710 - INSP
 ISO/IEC 17020
 Origineel verslag

Verkoop [Afd 8.4.2]

Verslagnummer: 22/05022025/42894/1/1

Inspectie adres: Zoutrootjesstraat 10, 3210
 Lubbeek (België)
 De fundering dateert van: Voor 1 oktober 1981
 Type: Verkoop [Afd 8.4.2]

Elektrisch bord

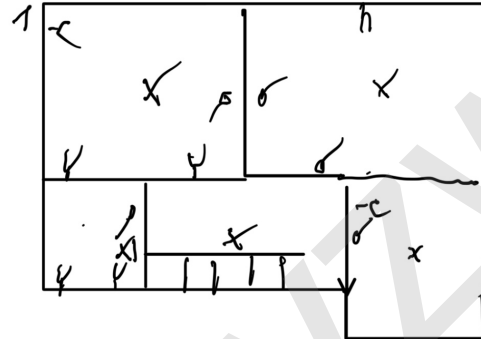
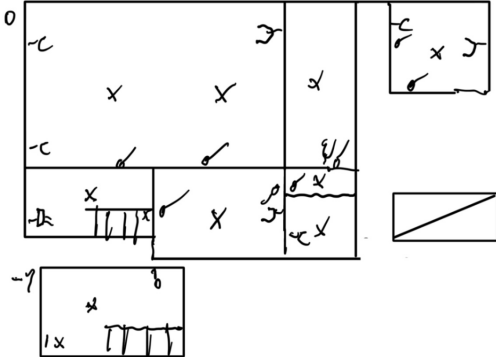
- Het eendraadsschema en situatieplan zijn niet aanwezig. - oAfd 3.1.2.1
 - Het verdeelbord is niet conform. - oAfd 5.3.5.1 ; oAfd 4.2.2.1.b
 - De beschermingsgraad van de ruimte moet ten minste IPXX-D zijn voor ruimtes publiek toegankelijk en IPXX-B voor gewone ruimtes. - oAfd 4.2.2.3
